Teknik- och serviceförvaltningen

Gemensamt samrådsyttrande Norra myran

Figur 32. Illustration – strukturplan – förslag till lokalisering av dagvattendamm enligt dagvattenutredning

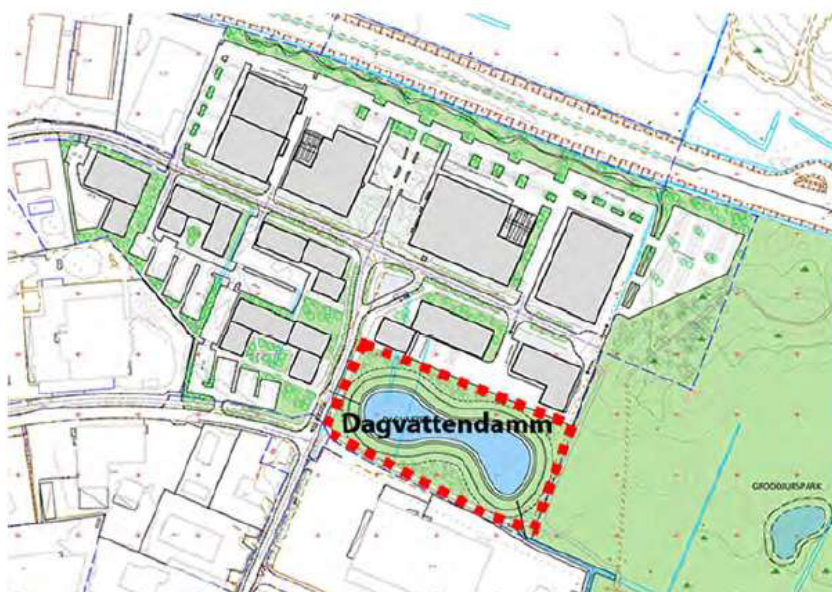
2. Utformningen av den föreslagna fördröjningsdammen, söder om verksamhetsområdet, är inte helt fastställd. Hur stora volymer dagvatten som dammen behöver omhänderta, och hur dammen därefter utformas och gestaltas (dammens utbredning, djup/slänter) är avgörande för i vilken mån ytan kan vara till nytta för allmänheten såsom naturområde. För att dagvattenanläggningen ska vara lämpligt och ändamålsenligt att planlägga som allmän plats –, krävs enligt principen i Plan- och bygglagen att dagvattendammen tillför området kvaliteter som kan vara till nytta för allmänheten- och inte begränsar allmänhetens användning av området. Om det visar sig att dagvattendammen kommer behöva uppta i princip hela den föreslagna delen av naturområdet (som den ser ut att göra i planillustrationerna) förordar vi från Park- och naturenheten istället, i enlighet med Boverkets rekommendationer att fördröjningsytan planläggs som tekniskt verksamhetsområde, för att i framtiden även förvaltas som ett sådant. Pågående utredning av dagvattendammen och förslag på utformning får utgöra underlag för beslut om hur planområdet lämpligast planläggs.
